ПАСПОРТ ДОСТУПНОСТИ № ДС-58/1 от 14.10.2021

**Государственное автономное образовательное
учреждение профессионального образования города
Севастополя «Институт развития образования»**

299011, г. Севастополь, ул. Советская, д.65

АКТ ОБСЛЕДОВАНИЯ № 58/1 от 16.09.2021
объекта социальной инфраструктуры
к паспорту доступности ОСИ № ДС-58/1

Фото 73 на плане 1

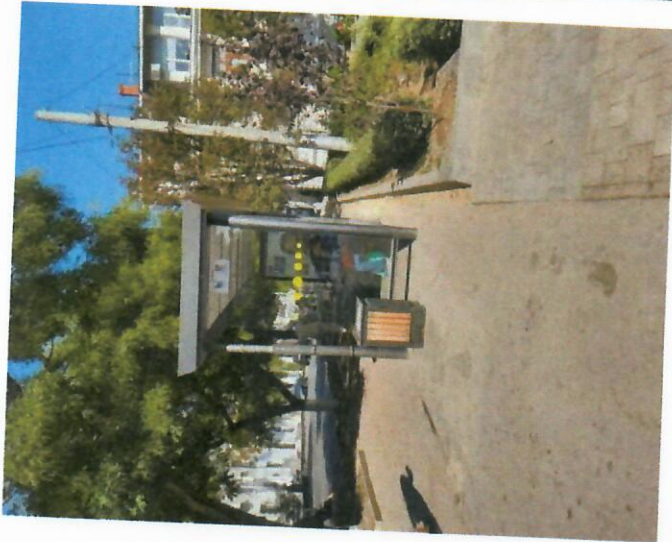
3.2.6 Перепады высоты. На пути следования присутствуют уклон более 4 градусов, при подъёме на ул. Советская. При подходе к объекту с уровня земли оборудованы подъемы от единичной ступени до ряда лестничных маршей. Отсутствуют нормативные поручни, отсутствует контрастная маркировка проступи первых и последних ступеней, отсутствует тактильный наземный указатель перед лестницами (Фото №№1,80).

Так как вход на объект имеет высокий уровень от земли, лестницы не продублированы пандусами или другими подъемными устройствами, объект не доступен для инвалидов, передвигающихся в креслах-колясках.

Пути движения к объекту доступны для инвалидов с нарушением слуха, с умственными нарушениями, частично доступны инвалидам с патологией опорно-двигательного аппарата в связи с отсутствием нормативных поручней лестничных маршей при входе на территорию объекта. Недоступно для инвалидов, использующих для перемещения кресло-коляску. Недоступно для инвалидов по зрению в связи с отсутствием тактильно-контрастной информации на пути и наличием необорудованных перепадов высоты. Рекомендовано обращение в Департамент транспорта и развития дорожно-транспортной инфраструктуры города Севастополя о благоустройстве лестничных маршей (дублирования пандусами) при подходе к объекту до доступного для всех категорий инвалидов и МГН уровня. Если работы по адаптации входной группы в связи с архитектурно-планировочными особенностями провести невозможно, принять решение об организации альтернативной формы обслуживания инвалидов (например, на другом объекте или дистанционно).
